RAPPORT DE L'INSPECTION DES INSTALLATIONS CLASSÉES à Monsieur le PRÉFET de HAUTE-GARONNE

Objet : Société Latécoère chemin de Montredon 31200 Toulouse

Réf. : Demande de dérogations du 21 décembre 2016 à certaines prescriptions des arrêtés ministériels du 27 juillet 2015 et du 30 juin 1997 relatifs aux prescriptions générales applicables aux installations classées soumises à déclaration sous les rubriques n°2561 et n°2565 de la nomenclature des installations classées – compléments des 19 janvier, 24 janvier et 30 janvier 2017

- Plan des installations -

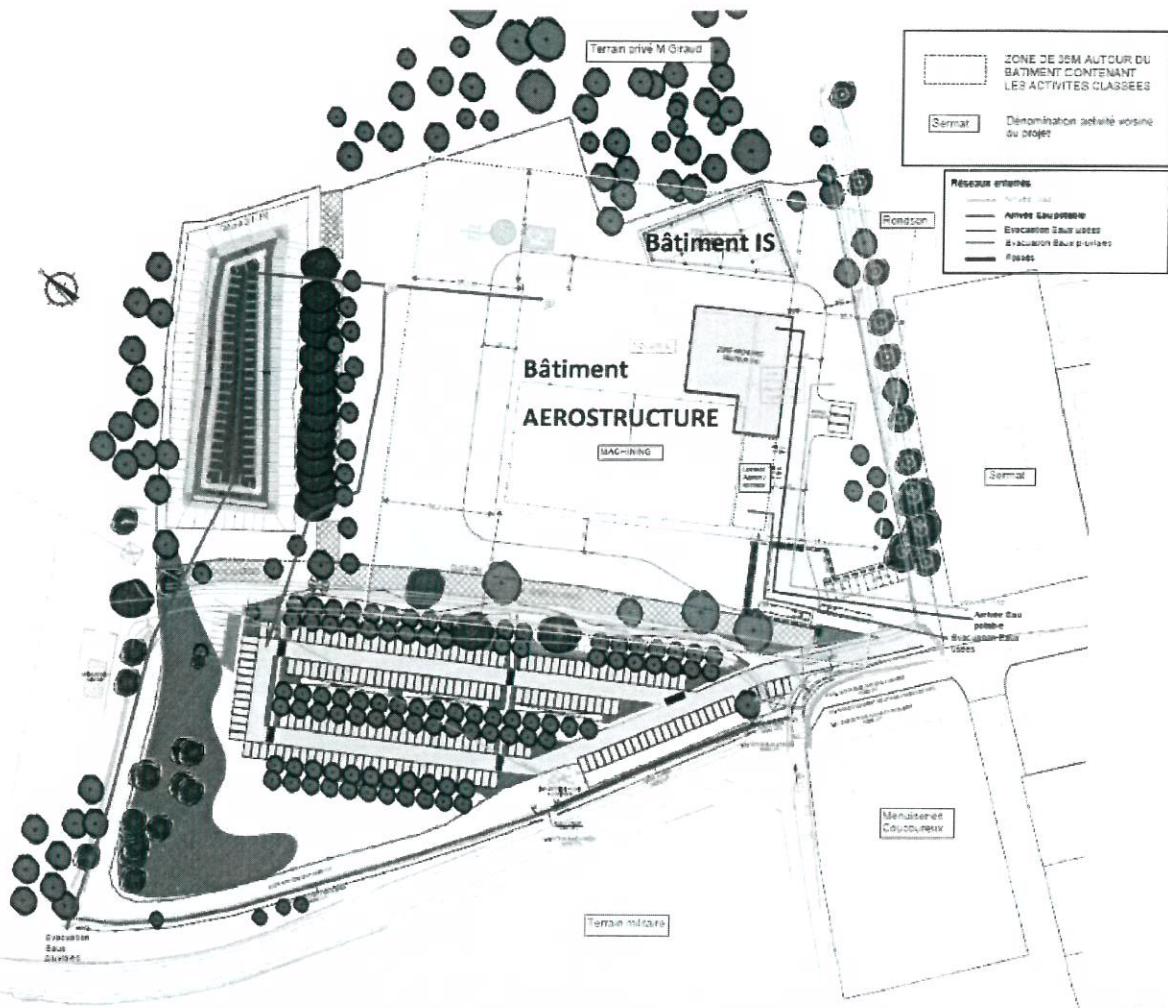
Caractéristiques du local du projet	Réglementation applicable à l'installation de traitement de surfaces (rubrique n° 2565) – point 2.4 – comportement au feu des bâtiments	Constats
- murs du local coupe-feu sur 3 côtés - mur extérieur en bardage isolant (M0)	murs coupe feu 2 heures	Demande de dérogation car : → le mur extérieur ne sera pas coupe-feu 2h

- murs du local coupe-feu de degré 2 heures sur 2 côtés - murs extérieurs en bardage isolant (M0)	murs coupe feu 2 heures	Demande de dérogation car : → 2 murs extérieurs ne seront pas coupe-feu 2h
pas d'étage prévu	planchers hauts coupe-feu 2 heures	-
portes intérieures coupe-feu 1/2 heure et munies de ferme-porte	portes intérieures coupe-feu 1/2 heure et munies d'un ferme-porte ou d'un dispositif assurant leur fermeture automatique	Conforme
portes extérieures pare-flamme 1/2 heure	portes donnant vers l'extérieur pare-flamme 1/2 heure	Conforme
toiture de classe Broof t3 (M0)	les matériaux de classe M0 (incombustibles)	Conforme
Les locaux sont équipés en partie haute de dispositifs permettant l'évacuation des fumées, gaz de combustion et chaleur dégagés en cas d'incendie (lanterneaux en toiture, ouvrants en façade ou tout autre dispositif équivalent). Les commandes d'ouverture manuelle sont placées à proximité des accès. Le système de désenfumage est adapté aux risques particuliers de l'installation.		Conforme

- murs du local insonorisants - murs en bardage isolant (M0)	murs coupe feu 2 heures	Demande de dérogation car : → aucun mur coupe-feu 2h
pas d'étage prévu	planchers hauts coupe-feu 2 heures	-
pas de portes intérieur	portes intérieures coupe-feu 1/2 heure et munies d'un ferme-porte ou d'un dispositif assurant leur fermeture automatique	-
portes extérieures pare-flamme 1/2 heure	portes donnant vers l'extérieur pare-flamme 1/2 heure	Conforme
toiture de classe Broof t3 (M0)	les matériaux de classe M0 (incombustibles)	Conforme
Les locaux sont équipés en partie haute de dispositifs permettant l'évacuation des fumées, gaz de combustion et chaleur dégagés en cas d'incendie (lanterneaux en toiture, ouvrants en façade ou tout autre dispositif équivalent). Les commandes d'ouverture manuelle sont placées à proximité des accès. Le système de désenfumage est adapté aux risques particuliers de l'installation.		Conforme

- le point 2.4.1 (caractéristiques de réaction et de résistance au feu des locaux abritant l'installation) de l'annexe I de l'arrêté ministériel du 27 juillet 2015 a été modifié et repris à l'article 6 du projet d'arrêté préfectoral de prescriptions spéciales ;
- le point 2.4 (comportement au feu des bâtiments) de l'annexe I de l'arrêté ministériel du 30 juin 1997 modifié a été modifié et repris à l'article 7 du projet d'arrêté préfectoral de prescriptions spéciales.

Les mesures compensatoires prévues par l'exploitant et demandées par le SDIS sont reprises à l'article 8 du projet d'arrêté préfectoral de prescriptions spéciales.
